4-2. トンネル覆工コンクリート用 の目視評価法の評価法の改善

西松建設株式会社 三井功如

目視評価法の改善の目的

2023年3月 第3回改訂

[評価項目②: 気泡]

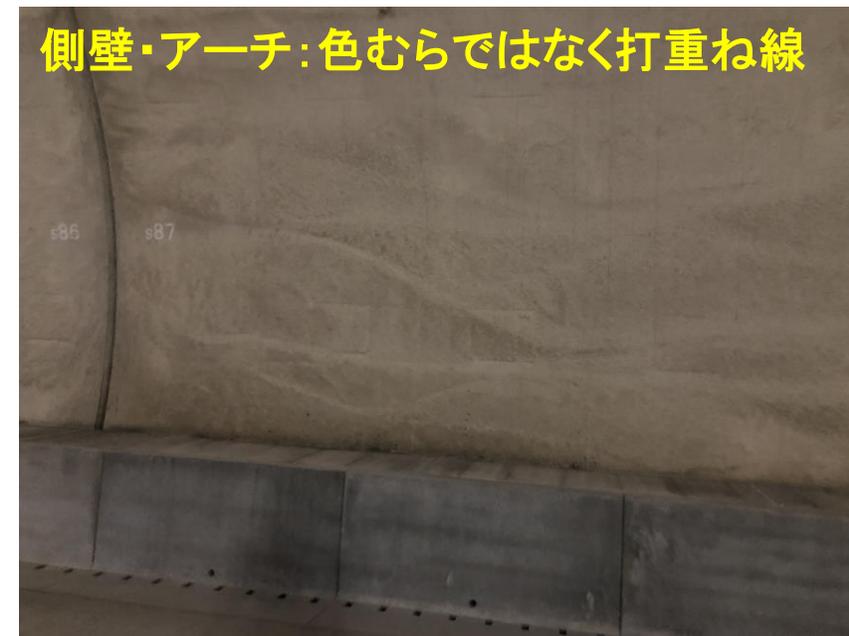
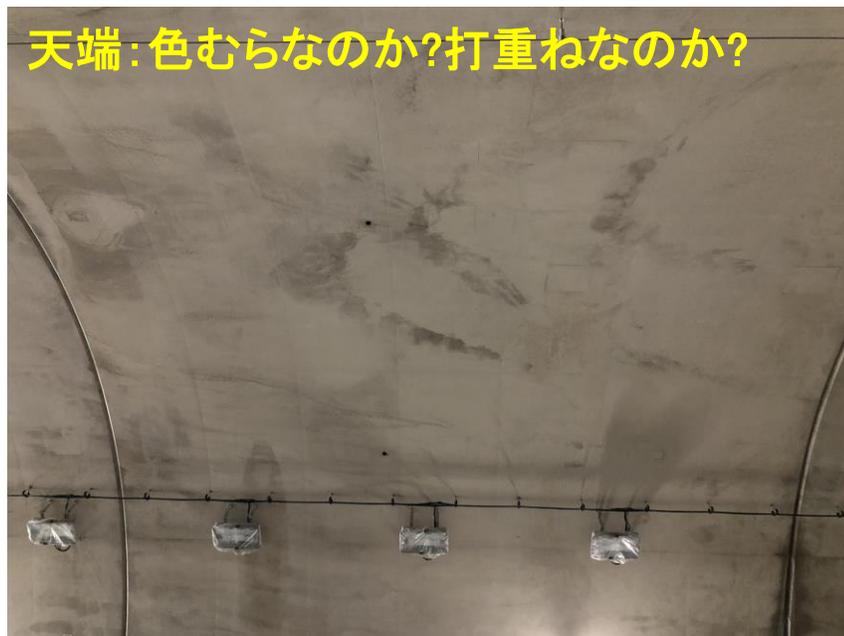
- ・側壁(SL下)の気泡を除去するために締固めを過剰に実施するため、エントレインドエアが喪失し、耐凍害性が低下する。
- ・天端部の気泡は、締固めにより上方に移動するため、天端部の気泡の調査は不要ではないか

⇒「気泡」は**アーチ部のみ**で評価することに改訂

(側壁は耐凍害性を優先し、気泡の発生を容認する。ただし、長期養生を推奨)

(天端は評価対象から外す)

[評価項目④:色むら打重ね線]

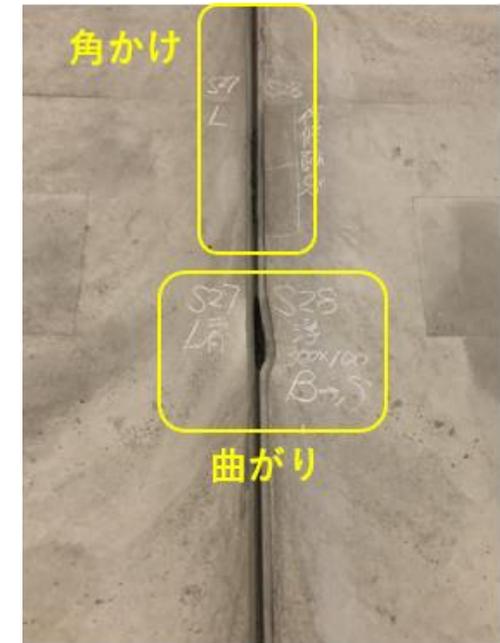
- ・色むらと打重ね線を同じ項目として評価するのが難しい
- ・色むらの評価が難しいので評価事例を示してほしい

⇒「色むら」は天端で評価、「打重ね線」は側壁・アーチで評価することに改訂

[評価項目①: はく離]

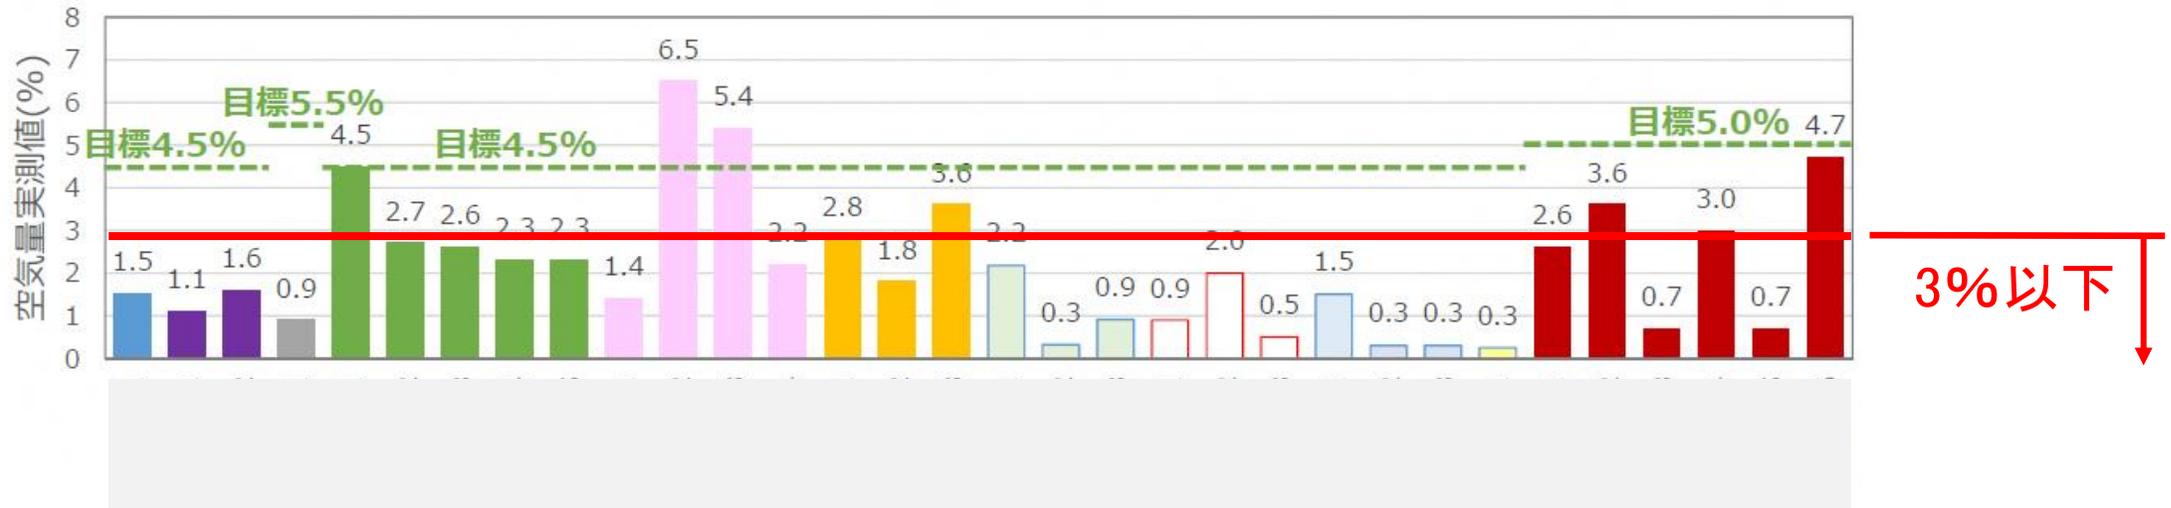
- ・目視評価時のはく離は覆工表面のはく離を評価するので「表面はく離」に変更すべきではないか

⇒ 評価項目の名称を「表面はく離」に変更
